S.S. 51 "di Alemagna" - Piano straordinario per l'accessibilità a Cortina 2021 - Attraversamento dell'abitato di San Vito di Cadore e Piano di Utilizzo terre ex art. 9 del DPR 120/2017

OSSERVAZIONI

ai sensi della procedura VIA

2 Agosto 2019

Tavola “Interventi di Mitigazione. Planimetria” (T00IA02AMBPL06_D) (integrazioni ANAS)
Individuazione dei percorsi pedonali (nostra elaborazione)

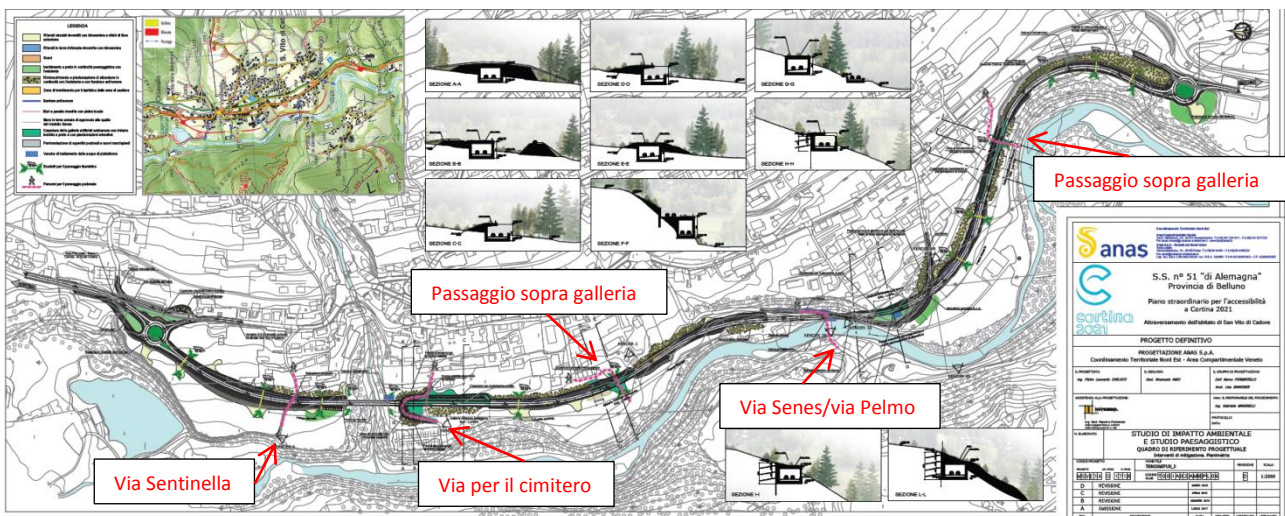
Nella tavola su base ANAS, sono individuati cinque passaggi pedonali così caratterizzati:

- due che oltrepassano la strada di progetto sopra due gallerie coperte,
- due su viabilità esistente che viene modificata dal progetto, ovvero la strada per il cimitero e via Senes/via Pelmo in prossimità del ponte sul torrente Boite;
- uno nella intersezione di via Sentinella (Antica Strada Regia indicato dal PAT come uno degli itinerari tematici escursionistici che attraversano il territorio di San Vito di Cadore).

Stralcio della tavola Interventi di mitigazione. Barriere antirumore (T00IA02AMBST07A)

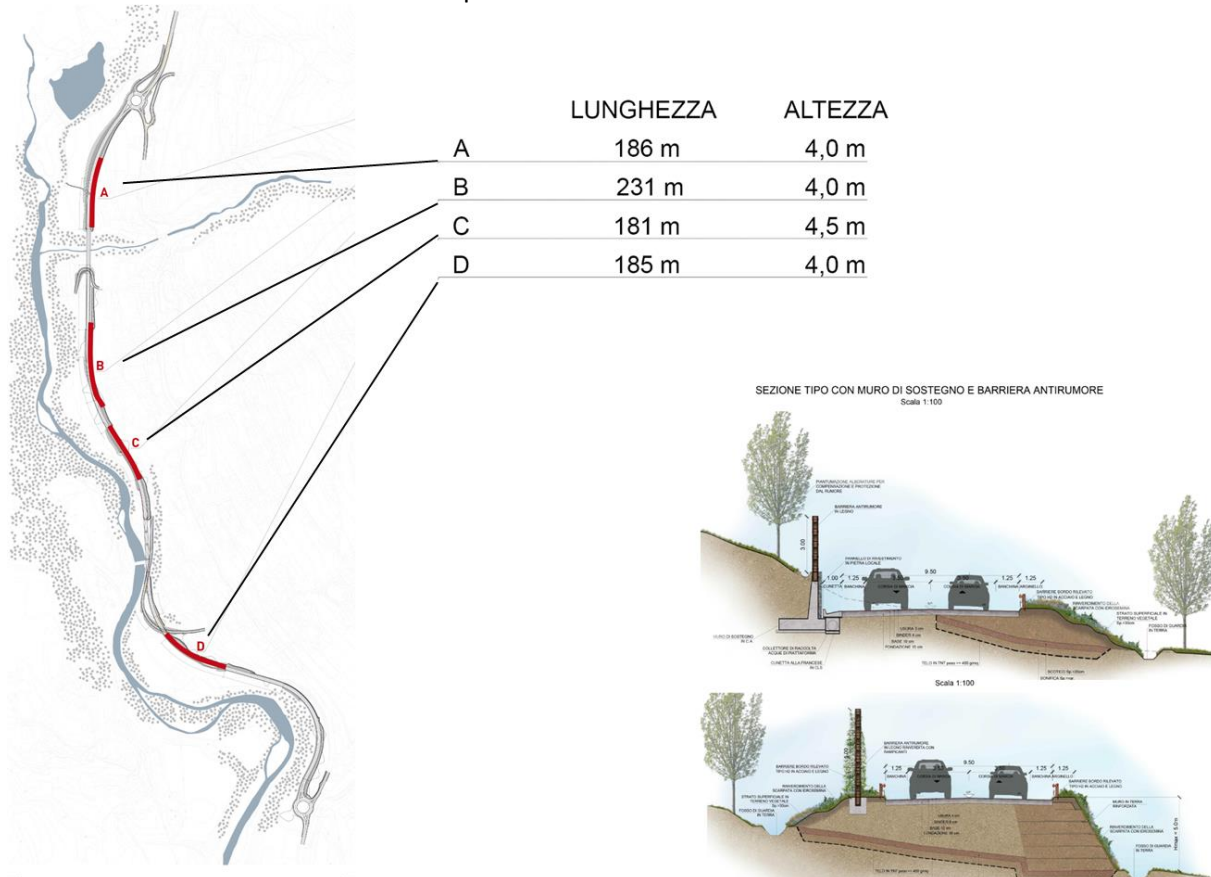
Questo significa che il tracciato è fortemente impattante dal punto di vista acustico e la mitigazione prevista genera una modifica permanente dei valori paesaggistici in quanto diventa una cesura totale tra abitato e torrente, come dimostrato nelle fotosimulazioni da noi elaborate.

È stata redatta una tavola integrativa (T00IA02AMBST07A Interventi di mitigazione. Barriere antirumore) che sintetizza le informazioni contenute in varie tavole. In questa tavola sono riportate: la tipologia di barriera (in legno rinverdito), le caratteristiche geometriche e le essenze usate per il mascheramento. Nella tavola è riportata anche lo schema planimetrico con il posizionamento e l'indicazione della lunghezza dei vari tratti di barriera.

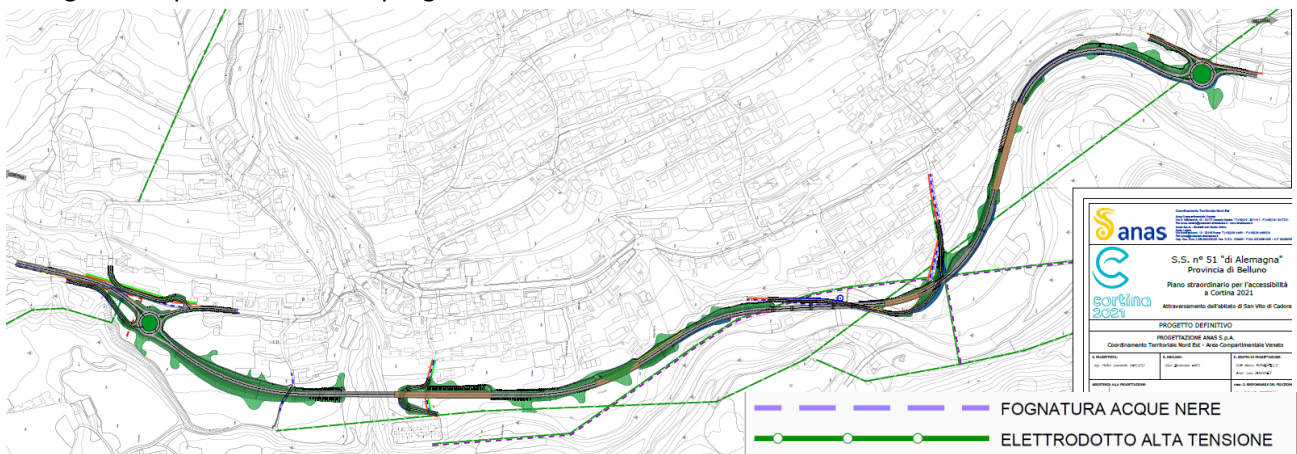
Nella risposta alla richiesta di integrazioni del Comitato VIA, ANAS si limita a dimostrare che non vi sono interferenze fisiche fra le due infrastrutture, ma non affronta il tema dell’impatto paesaggistico cumulativo, questione richiesta in quanto all’interno della tematica “Paesaggio”.

Il tracciato è stato studiato per evitare interferenza con le linee elettriche media tensione. Gli accertamenti eseguiti dall’ente gestore confermano l’assenza di interferenze. Per maggiori dettagli si veda l’elaborato 146_MSVE14D1718-T00IN00INTPL01B_Planimetria delle interferenze

Immagine del centro abitato di San Vito di Cadore. Individuazione del percorso dell'opera in progetto (in arancione), degli itinerari tematici – escursionistici (in rosso e viola) e di alcuni punti di vista non indagati da ANAS (in giallo).

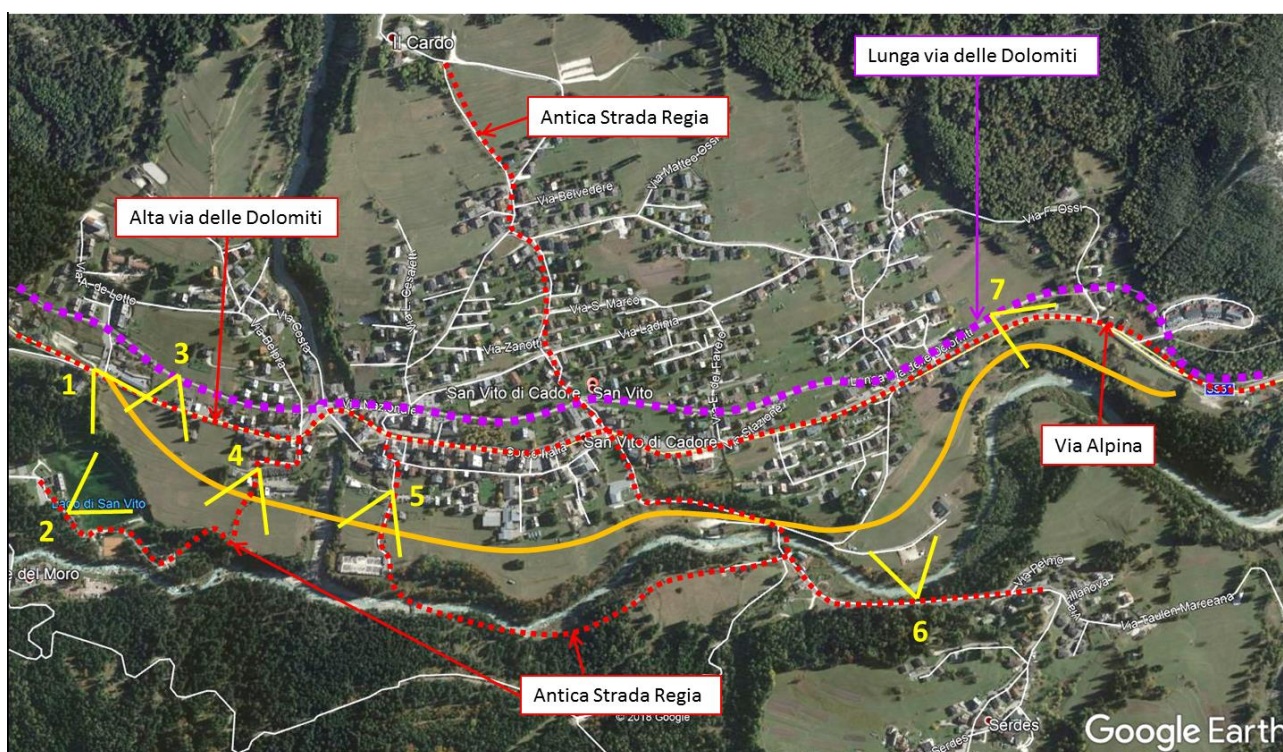
A livello esemplificativo, sono stati individuati alcuni coni ottici che, se indagati, avrebbero potuto verificare l'interferenza dell'opera nel paesaggio all'entrata del paese da Cortina e da Borca di Cadore, dal centro abitato verso il Cimitero, e dai maggiori percorsi e itinerari tematico-escursionistici.

L'analisi dell'interferenza dell'opera sul paesaggio, effettuata da ANAS, non è stata condotta in modo esaustivo per comprendere le modificazioni introdotte dal progetto nel contesto.

Figura 04: Sezione trasversale della diffusione acustica dei livelli di immissione allo stato di progetto nel periodo di riferimento diurno con barriera di 4,5 m.

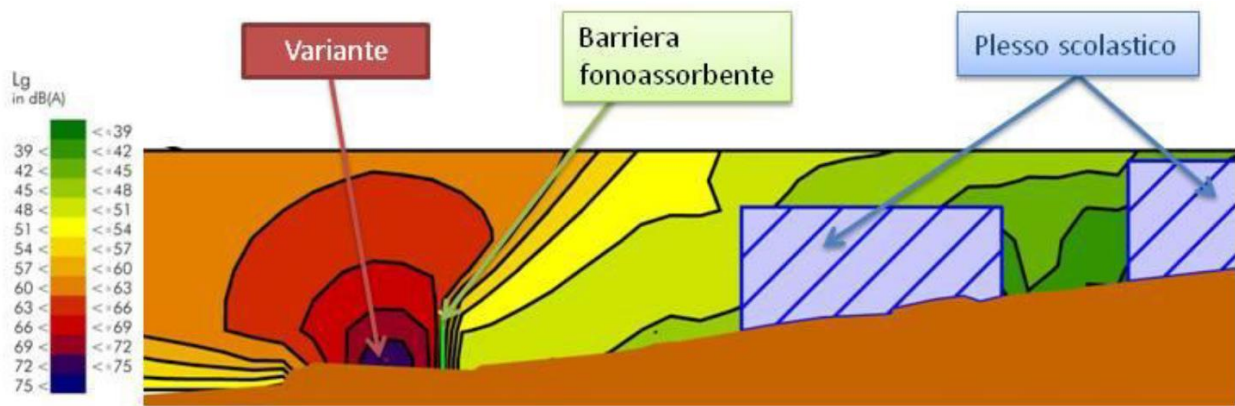
Le dimensioni, altezza e lunghezza, delle barriere antirumore previste dal progetto sono descritte nella tavola integrativa “Interventi di mitigazione. Barriere antirumore” (T00IA02AMBST07A) già analizzata nel precedente capitolo riguardante il paesaggio.

Riportiamo nel seguito si riportano i risultati della simulazione acustica effettuata con riferimento ad una sezione trasversale riferita a barriere di diversa altezza da cui è evidente che per garantire, con un margine sufficiente, il rispetto dei limiti in corrispondenza del plesso scolastico è necessario installare una barriera di 4,5 m.
